## Merknadsskjema – høring av plan til ny 1.gangs behandling

<b>Plannavn</b>	Reguleringsplan for industriområde Framo Flatøy
<b>Arealplan-ID</b>	4631 2018 0004
<b>Saksnummer</b>	
<b>Utarbeidet av</b>	Solveig Renslo
<b>Datert /revidert</b>	09.09.2022

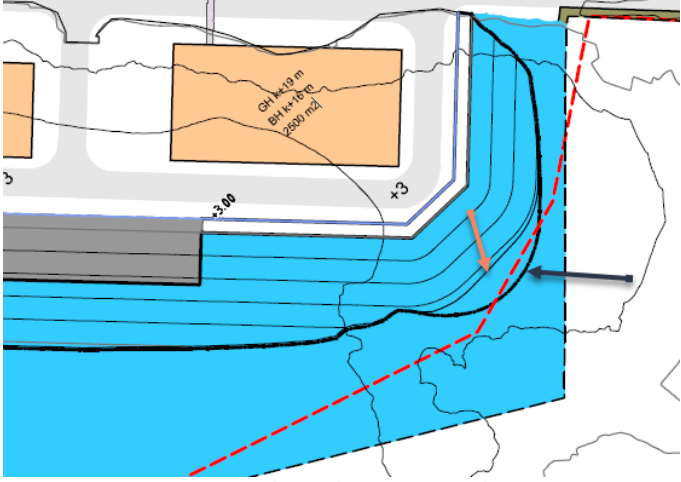
Nr.	Avsender	Hovedpunkt i merknad/uttalelse	Forslagsstillers kommentar
	<b>Private</b>		
1	<u>Kurt Solberg</u> Flatøyvegen 18 Gnr 1 bnr 250/275 9.9.2020	<p>1. Det er flott at Framo fremdeles ser utviklingspotensialer på Flatøy. Det har vært en åpen og god dialog.</p> <p>2. Merknader fra oppstartsfasen er kommentert og står ved lag, også i denne høringsrunden.</p> <p>3. Det er planlagt at Framo skal bygge ny undergang, og støtter forslaget. Ber om dialog og synfaring i den videre prosessen.</p> <p>4. Er kritisk til omfang av utfylling i sjø mot Nordre Krossvika. Det kan føre til negative konsekvenser for større båter til kaien på Flatøy vest og N. Krossvika.</p> <p>5. Terskel mot Notaneset kan føre til dårligere utskiftning av sjø på vika, noe som må behandles og avklares før oppstart.</p>	<p>1. Tas til orientering.</p> <p>2. Tas til orientering. Merknader fra oppstartsfasen er behandlet i oppstartsfasen.</p> <p>3. Forutsetningene har endret seg, og planområdet er innsnevret i øst slik at det ikke endrer på tilgrensende plan i sør (Planid 125620160002 Kollektivknutepunkt og innfartsparkering Flatøy) og de trafikkløsninger som er vist der. Dette innebærer at undergang som planlagt til 1. gangsbehandling er tatt ut av revidert planforslag, forhold for myke trafikanter er ivarettatt i gjeldende plan.</p> <p>4. Området som Flatøy kai er en del av, er i gjeldende reguleringsplan regulert til spesialområde marina/småbåthavn. Det foreliggende planforslaget legger til rette for mindre utfylling enn kommuneplanen tillater. Det foreliggende planforslaget har redusert utfylling i forhold til 1. høringsforslag, ved at avgrensning mot sjø er trukket ca. 30 meter lenger mot vest. Se også kommentarer til merknad 2 punkt 2.</p> <p>5. Det sørøstre hjørnet er avrundet slik at fylling i sjø er redusert i forhold til opprinnelig forslag. Se kommentarer merknad nr. 3 punkt 4a.</p>

Figur 2 Del av gjeldende kommuneplan, vestre del av planområdet.

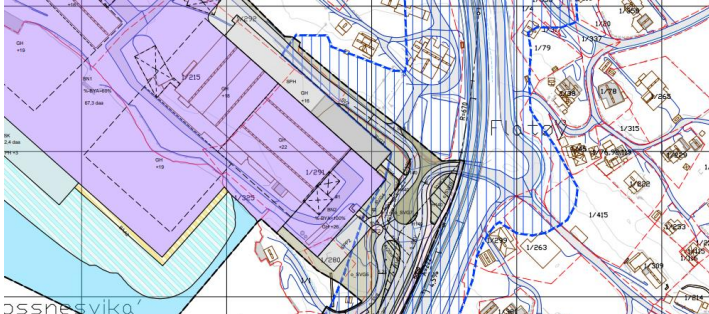
17. Avgrensning av området, inkludert fyllingen må avgrenses til det som er vist i KDP.
18. Viser til bestemmelser i KDP pkt. 1.7.3. Høyden på bygninger må ikke overstige landskapet bak, og grøntstruktur som er vist i kommuneplanen må videreføres i planen. Høye hus bak og lavere foran. Gress på taket vil være et avbøtende tiltak.
19. De ønsker at fyllingsfoten mot nord skal reduseres for å sikre

17. Se kommentarer til merknad nr. 3 punkt 7.
18. Ikke tatt til følge. Byggene må ha en viss høyde for at de skal kunne tjene sin funksjon og fungere på regningsvarende måte. Flexibilitet til å tilpasse seg terrenget er således begrenset. Det samme er tilfellet om bygningsmassen skal trappes opp fra sjøen, da vil høyden måtte økes ytterligere på de bakerste bygningene. Det planlegges ikke for grønne tak, fordi det vurderes til å gi relativt liten virkning i forhold til ressursbruken. Framo vurderer solceller på deler av bygningsmassen.

19. Det er etterkommet ved at næringsareal mot nord redusert betraktelig og det vil også påvirke størrelse på fyllingen. Det tas hensyn til avløpsledningen i planlegging og utførelse.
